改善箇所説明図

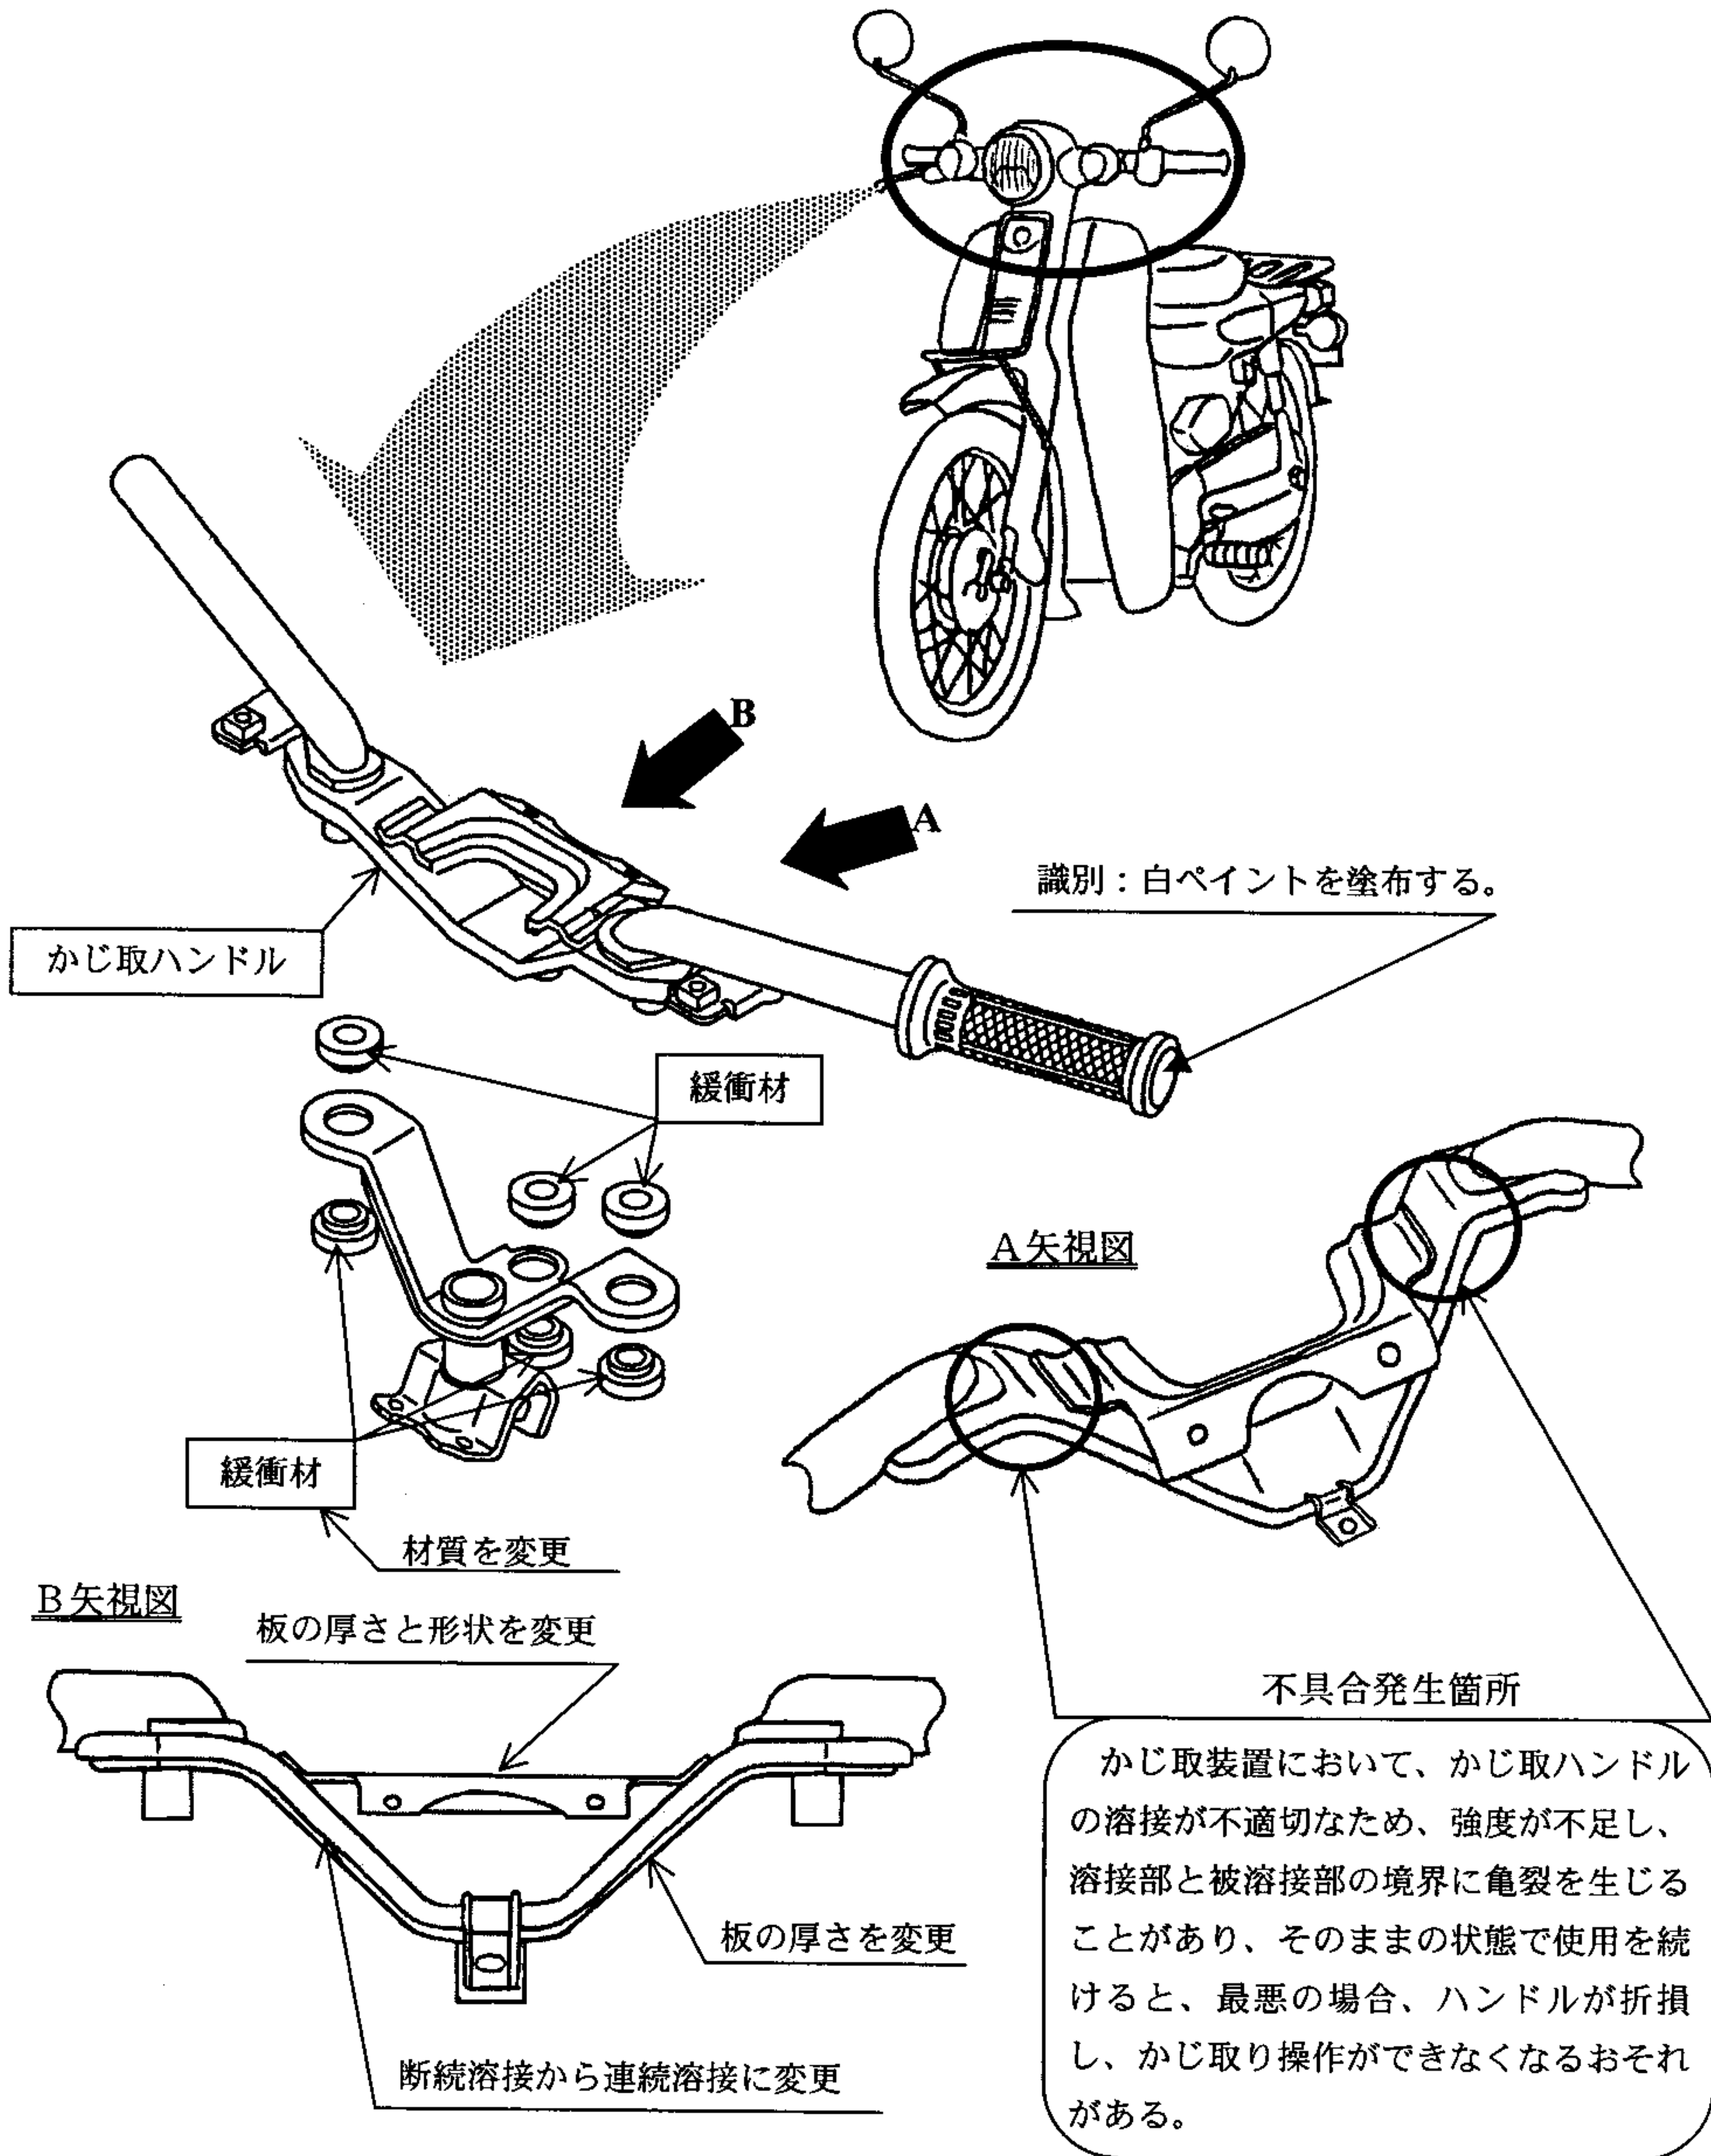
かじ取装置において、かじ取ハンドルの溶接が不適切なため、強度が不足し、溶接部と被溶接部の境界に亀裂を生じることがあり、そのままの状態で使用を続けると、最悪の場合、ハンドルが折損し、かじ取り操作ができなくなるおそれがある。

改善の内容：全車両、当該ハンドルとハンドルの緩衝材を対策品と交換する。
